十勝岳治山事業における流木対策の検証に関する検討会

第4回検討会資料

議題 1. 委員からの御意見等に係る回答

図 3.5(1) 硫黄橋における泥流ハイドログラフ（30 秒刻み）

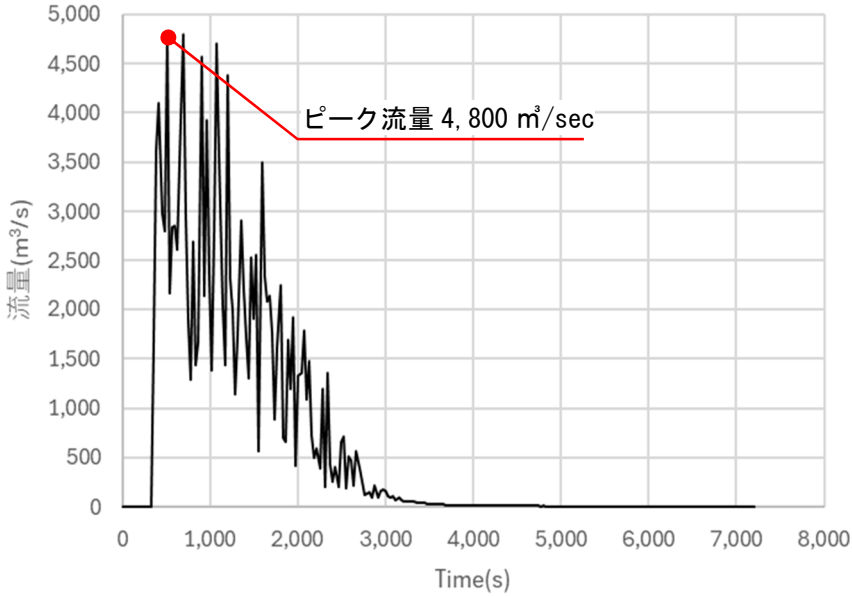
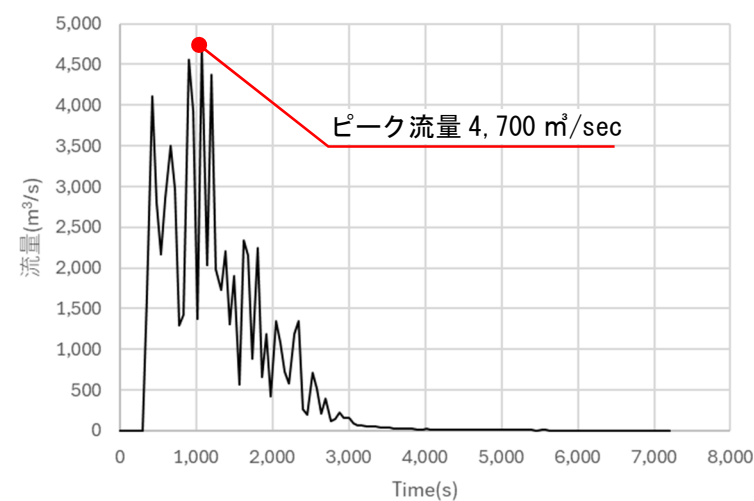
64.2次元氾濫シミュレーションのピーク流量ハイドログラフは、解析時間単位によって結果が変わると思われるが、示してある結果が問題ないか確認してほしい。	・第3回検討会の提示グラフは60秒間隔での計算結果。 ・一般的には解析時間単位を変えることでピーク流量が変わるため、複数の時間単位でトライアルした結果を今回報告する。【第4回検討会資料 P14～15 議題3：2.被害想定 及び 第4回検討会資料 別紙図-1～3 参照】

流下断面を検討する上でのピーク流量については、計画泥流時における硫黄橋上流側のハイドログラフの時間軸を 30 秒毎及び 60 秒毎の 2 ケースで作成し、最高水位が高い方（ここでは 30 秒刻み）を採用する。

ハイドログラフ 30 秒刻み（ピーク流量 4,800 m³/sec）、ハイドログラフ 60 秒刻み（ピーク流量 4,700 m³/sec）における流下断面の計算結果を以下に示す。

図 3.6. 硫黄橋における計画泥流時の流下断面

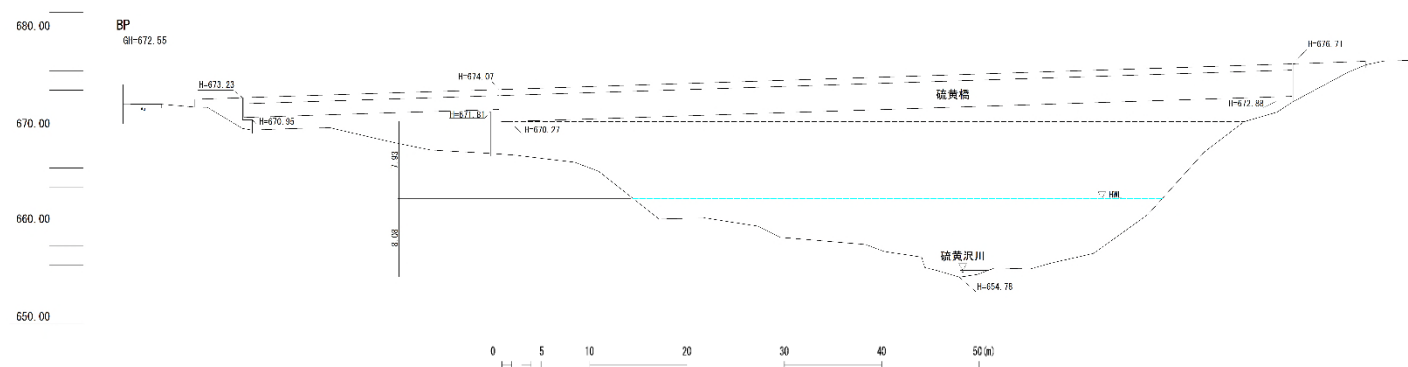
70.流木が発生した際の、橋梁部のクリアランスが気になる。	・泥流時における硫黄橋の橋桁下余裕高は約8mと計算された。 ・流下する流木群の厚さを予測することは困難であるが、樹高×1/3～1/2程度とされており、安全側を鑑み流木堆積厚＝樹高×1/2と想定した場合、樹高16mを超える立木が流木化した場合には、橋桁に引っかかる可能性がある。 【第3回検討会資料 P4 議題1：(2)①白金温泉地区における被災可能性 及び 第4回検討会資料 P14～15 議題3：2.被害想定 参照】
山田委員 (第2回)	71.橋梁部に流木が引っかった場合は道路を伝って、土砂が氾濫する可能性がある。橋梁部を流木が通過しても砂防ダムの堆砂域で堆積しバックウォーターとなり溢れ出る可能性もある。美瑛川へ流下を許すと、どのように流木が流下するのかという検討が必要。	・硫黄橋を閉塞させた条件で氾濫シミュレーションを行い、白金温泉地区での氾濫状況等を検討した。 ・美瑛川へ流下する流木については、流域全体のソフト・ハード対策により流木による被害を最小化する観点から、今後、関係機関と調整しながら具体の計画を策定していきたい。 【第4回検討会資料 別紙図-1～3 参照】
山田委員 (第3回)	72.遊砂地の入口付近の樹木で流木を止めてしまうと、それ以上、入ってこなくなる可能性もある。遊砂地をできるだけ有効に使うということであれば、できるだけ奥まで泥流を導かなくては行けない。流木の動きは計算では困難なため、模型実験みたいなことをやらないと、施設設計はできないのではないか。	・泥流緩衝林における流木の捕捉効果については、流木の流体力により泥流緩衝林の立木自体も倒伏等の影響が生じるが、これにより流木の流体力が減衰しながら、最終的には流木捕捉工を設ける導流堤によって流木の流出が抑制されるものとして計画したところ。 ・遊砂地や泥流緩衝林が効率的に捕捉効果を発揮するよう次年度以降の実施設計の中で詳細を検討していきたい。

項目	30 秒刻み	60 秒刻み
橋桁下余裕高	7.9m	8.0m
最大水深	8.0m	7.9m
流積 F	274 m²	270 m²
粗度係数 n	0.040	0.040
径深(流積 F/潤辺 s)	4.673	4.626
水面勾配 I	6.3%	6.3%
ピーク流量 Qmax	4800 m³/sec	4700 m³/sec
流下可能流量 Q	4802 m³/sec	4703 m³/sec
判定	$Q \geq Q_{\max}$	$Q \geq Q_{\max}$

図 3.7. アカエゾマツ調査結果

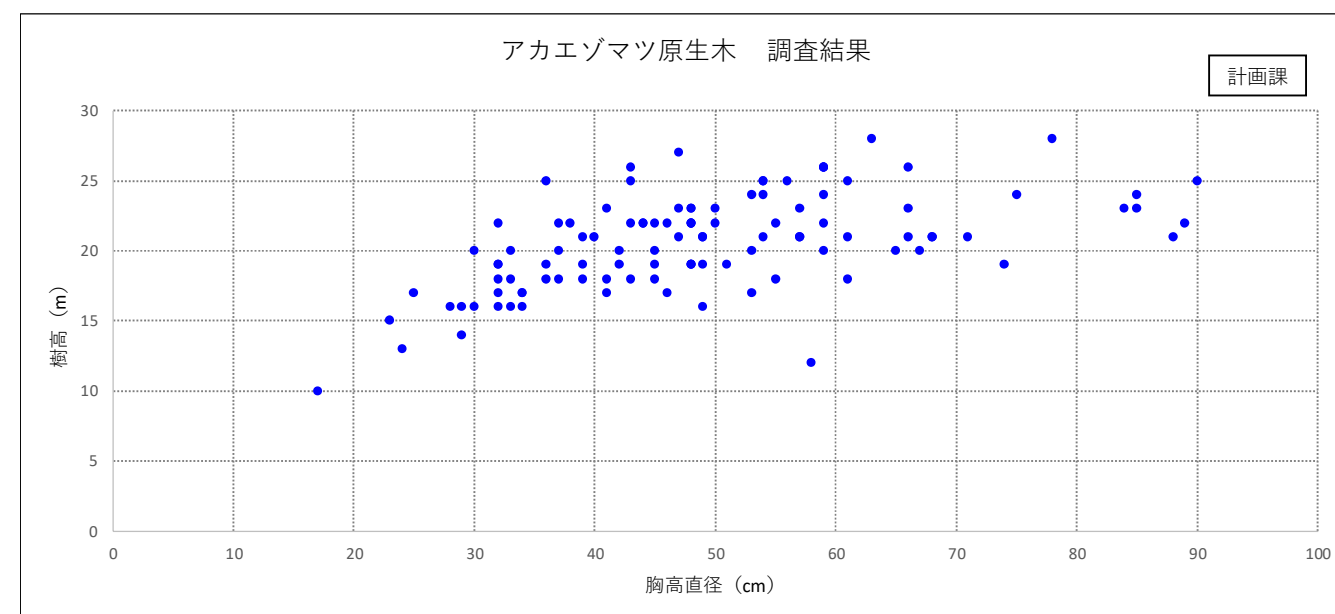
56.樹高は伸長する前提とする必要があり、今は16mより低いから、流木が橋に引っかからないという議論ではないと思う。現状だけではなく、将来に向けて、どう管理していくのかということを考えて欲しい。	・立木の成長を踏まえた流木捕捉対策を検討していくが、すべてを治山事業範囲に封じ込めるのではなく、他の防災関係事業やソフト対策とも連携しつつ、可能な限り流出を抑制し人命・財産を保全していく考え。

なお、非流木化想定区域（望岳台下流地点、憩いの森周辺及び泥流緩衝林内）のアカエゾマツの立木は、現地調査に基づく図 3.7 アカエゾマツ調査結果のとおりとなっている。これによると、胸高直径 40 cm 以上の樹高は 15～25m 程度となっており、将来、流木化想定区域のアカエゾマツが成長することにより最大で同程度の樹高にまで成長することが想定される。このため、今後、流木化想定区域の立木の成長に伴い被害が拡大する可能性がある。
